## **BEE-Stellungnahme**

zum zweiten Entwurf der Übertragungsnetzbetreiber für  
den Netzentwicklungsplan Strom 2037 mit Ausblick 2045,  
Version 2023

Berlin, 20. November 2023

Abbildung 1: Entwicklung der Volllaststunden der Bioenergie

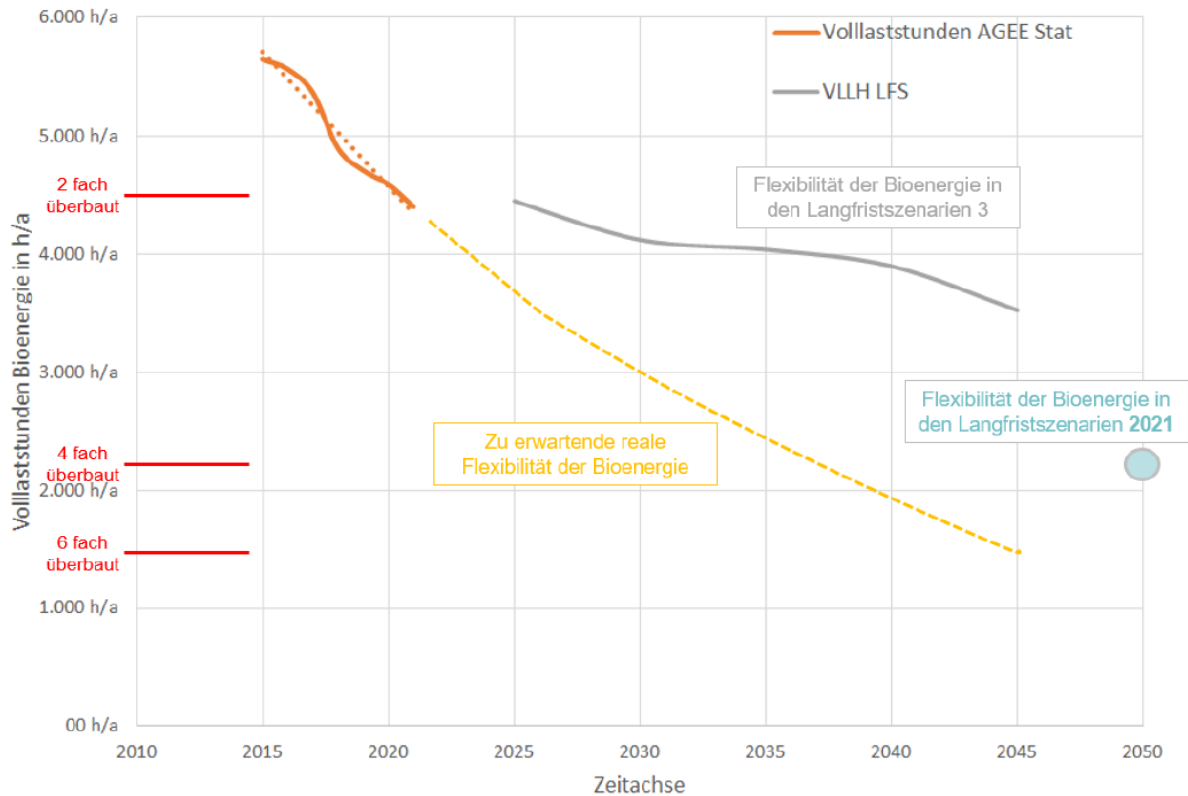
Auf Basis der Entwicklung der Volllaststunden der Bioenergie in den vergangenen acht Jahren, was auch ein Maß der Flexibilität darstellt, lässt sich zudem die Annahme einer Volllaststundenreduktion auf lediglich 3.000 h/a nicht nachvollziehen. Bei einer Überbauung um den Faktor 4 in 2037 bzw. von 6 in 2045 könnten die Volllaststunden hingegen auf 2.000 h/a bzw. 1.000 h/a fallen (s. Abbildung 1).

Abbildung 2: Volllaststunden Wind Onshore im Szenario C, je Bundesland p.a.

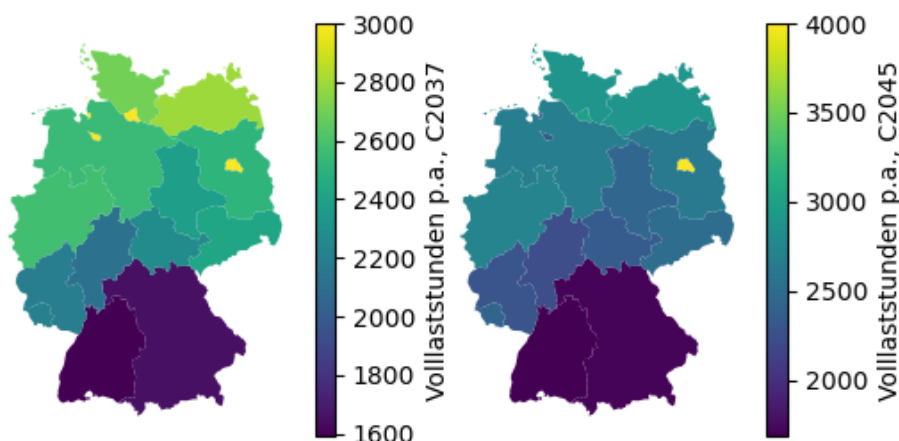
Der Szenariorahmen sowie die mit dessen Vorgaben arbeitenden Entwürfe zum NEP weisen hierbei nur VLH zwischen 2.300 h/a bis 2.450 h/a aus. Der BEE konnte hingegen zeigen, dass im Rahmen eines Normalwindjahres bereits mit Nabenhöhen oberhalb von 140 m Höhe deutschlandweit im Mittel höhere VLH erzielt werden können, als es der NEP bis 2045 vorsieht (2.653 h/a für 2030, 2.770 h/a für 2040 und 2.851 h/a für 2050).<sup>2</sup>

Hervorstechend war – und sind bedauerlicherweise nach wie vor - vor allem die extrem hohen Abweichungen der VLH der südlichen Bundesländer (Bayern und Baden-Württemberg). Diese weisen mit im Mittel nur rund 1.650 h/a unrealistisch niedrige VLH auf. Basierend auf den realen Einspeisungswerten von bayerischen und baden-württembergischen Windenergieanlagen (WEA) mit einer Nabenhöhe von über 140 m haben diese Anlagenstandorte im Mittel im Jahr 2020 fast 2.200 Volllaststunden erreicht.

Auch ein innersystemischer Vergleich der länderspezifischen VLH mit den durchschnittlich ermittelten VLH des NEP weist deutliche Abweichungen auf. So ergeben sich in Szenario C für die Prognosejahre 2037/2045 bereits Abweichungen zum mittleren VLH-Wert für Gesamtdeutschland von rund 745 h/a bzw. 750 h/a für Baden-Württemberg und 690 h/a bzw. 726 h/a für das Bundesland Bayern (vgl. Abbildung 2). Diese deutliche Spreizung – nahezu um den Faktor 2 der mittleren Abweichung - erscheint bei Vergleich mit den benachbarten Bundesländern Hessen und Rheinland-Pfalz, welche ebenfalls nicht optimale Windbedingungen mitbringen, unplausibel.

Der BEE kritisiert, dass keiner der aufgezeigten Punkte aufgegriffen wurde und fordert eine grundlegende Überarbeitung der technischen Annahmen zum Einspeiseverhalten von Onshore-Windenergieanlagen.

Abbildung 3: Übersicht über die Entwicklung nicht vergütungsfähiger Strommengen in Folge geringerer Flexibilität basierend auf der BEE-Strommarktdesignstudie (Basisszenario 2050)

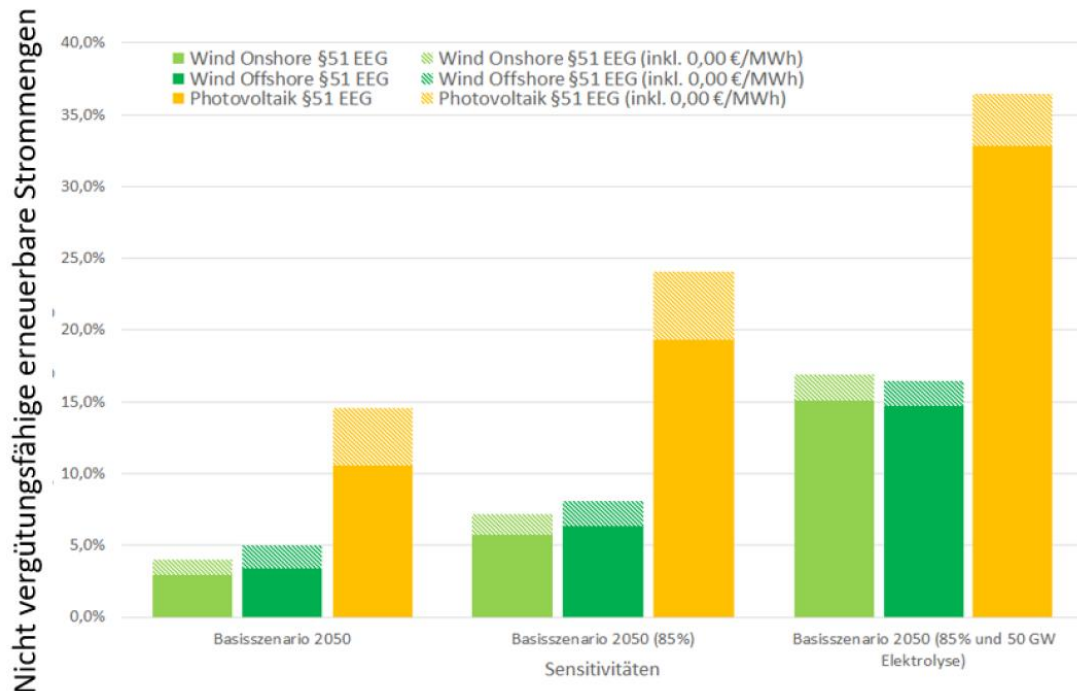
**Die Annahme der Begrenzung der inländischen Elektrolyseleistung auf 50 GW in den Szenarien B und C 2045 ist zudem grundsätzlich problematisch.** Eine Realisierung von lediglich 50 GW Elektrolyseleistung in 2045 hätte das Fehlen dringend benötigter Flexibilität im Energiesystem zur Folge. Dies würde zu einem starken Anstieg negativer Strompreise führen, was sich wiederum direkt auf die nach §51 EEG nicht geförderten Energiemengenanteile auswirkt. In der Konsequenz würde es zu einer deutlichen Verschlechterung der wirtschaftlichen Rahmenbedingungen für Erneuerbare Energien-Anlagen und damit zu einem Rückgang bei deren Ausbau kommen (vgl. Abbildung 3).
